Title - Sujet Relocalisation BSIF	
Solicitation No. - N° de l'invitation EF950-170228/A	Amendment No. - N° modif. 001
Client Reference No. - N° de référence du client EF950-17-0228	Date 2016-08-03
GETS Reference No. - N° de référence de SEAG PW-\$MTC-030-13948	
File No. - N° de dossier MTC-6-39072 (775)	CCC No./N° CCC - FMS No./N° VME
Solicitation Closes - L'invitation prend fin at - à 02:00 PM on - le 2016-08-16	Time Zone Fuseau horaire Heure Avancée de l'Est HAE
F.O.B. - F.A.B. Plant-Usine: <input type="checkbox"/> Destination: <input checked="" type="checkbox"/> Other-Autre: <input type="checkbox"/>	
Address Enquiries to: - Adresser toutes questions à: Clément, Angelica	Buyer Id - Id de l'acheteur mtc775
Telephone No. - N° de téléphone (514) 496-3798 ()	FAX No. - N° de FAX (514) 496-3822
Destination - of Goods, Services, and Construction: Destination - des biens, services et construction:

Addendum 1

Project: **Offices renovations 6nd floor (Northwest)
Dominique-Ducharme Building
105 McGill, Montréal (Qc)**

ADDENDUM NO. M-1

M02/M11

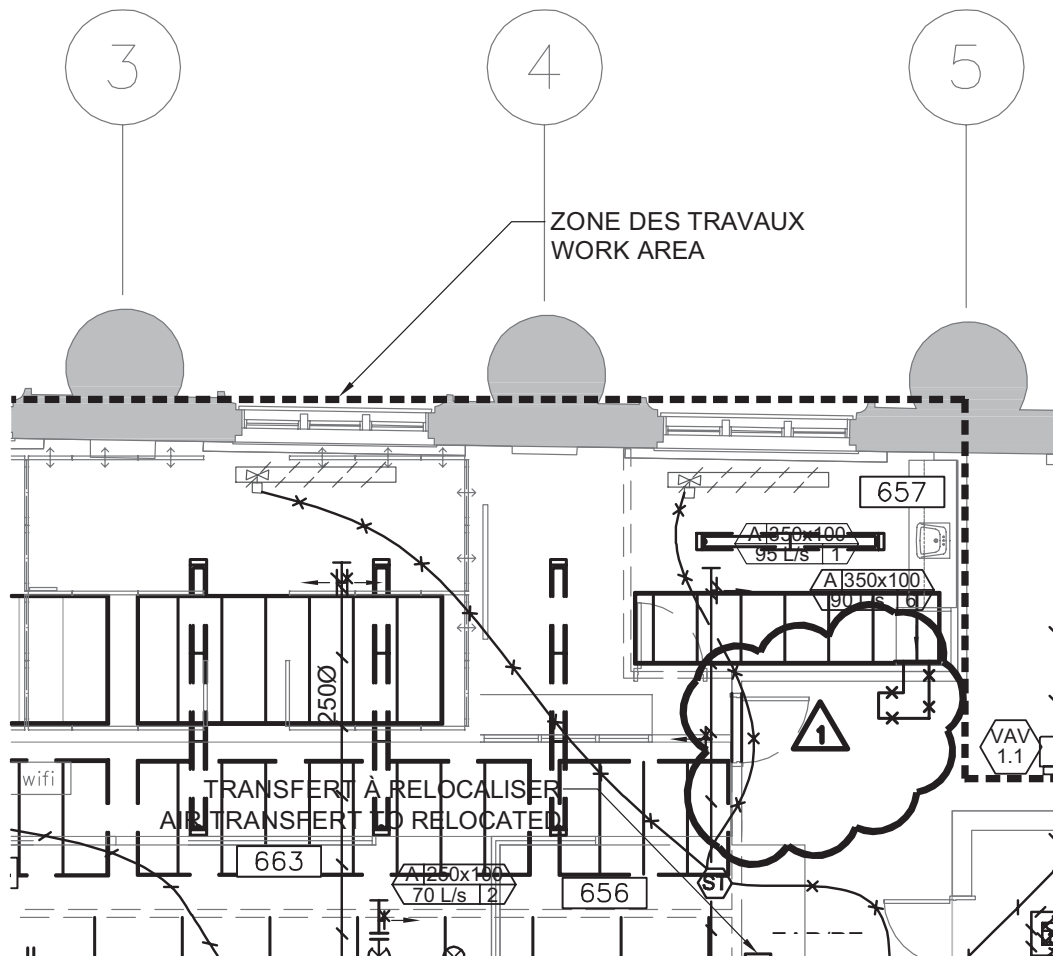
2. Documents:
 - 2.1 Included documents:
 - 2.1.1 Plans nos.:
 - M02, one sketch.
 - M05, reissue.
 - M08, one sketch.
 - M09, one sketch.
3. Description of work:

- 3.1 A detail for air transfer is added.
 - 3.2 The demolition ventilation drawing is modified.
 - 3.3 On drawing no. M05 the work area is modified.
 - 3.4 The work area shown on drawings nos. M08 and M09 is for the works shown on the specific drawing.
